18. März 2024 / Rotax Max Karting Organisation

Metall-Platte

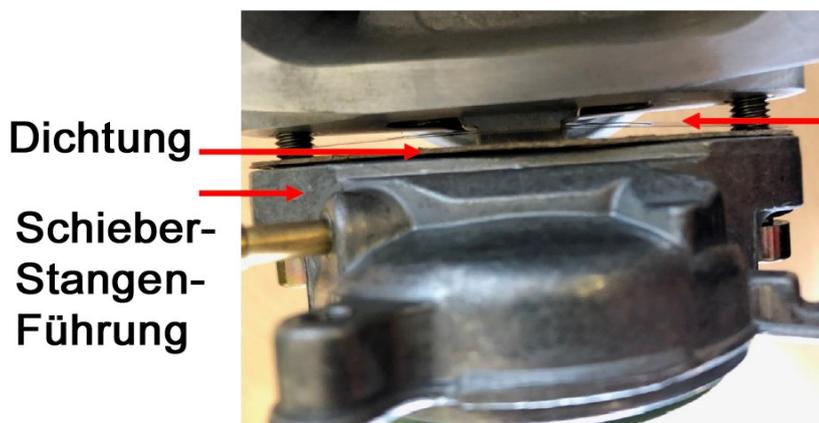
Zum Schutz des Zylinders ist bei den Zylindern 613372 MAX und 613932 DD2 ein Auslasschieberblech obligatorisch. Dicke 0,3mm

Die neuen evo II Zylinder (413531, 613934) benötigen kein Blech.

Montagereihenfolge:

Zylinder → Blech → Dichtung → Schieberführung
